INFORMATION DE SECURITE

SPACEPLUS INFUSOMAT®

MESURES TECHNIQUES

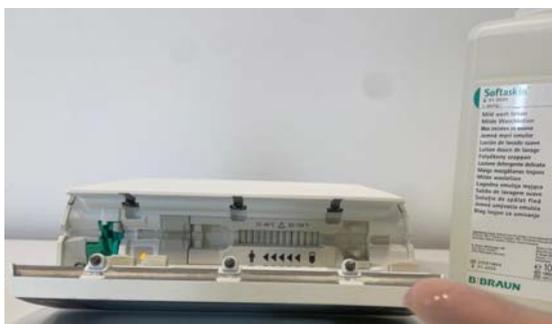
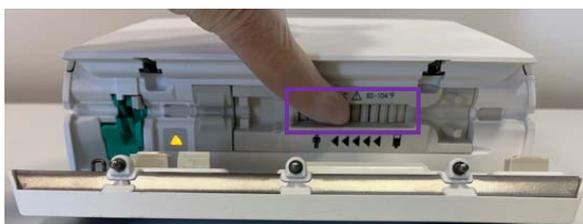
1. Ouvrir la porte de la pompe

2. Déposer une goutte (approx. 0.1 à 0.2 ml) de Softaskin® sur le bout de votre doigt.

3. Déposer la goutte de Softaskin® à la surface des doigts péristaltiques de la pompe et répartissez uniformément sur la zone encadrée. **Le Softaskin® ne doit pas être appliqué sur le capteur d'air au-dessus du voyant jaune.**

4. Insérer la ligne de perfusion au sein de la pompe et fermer la porte de la pompe.
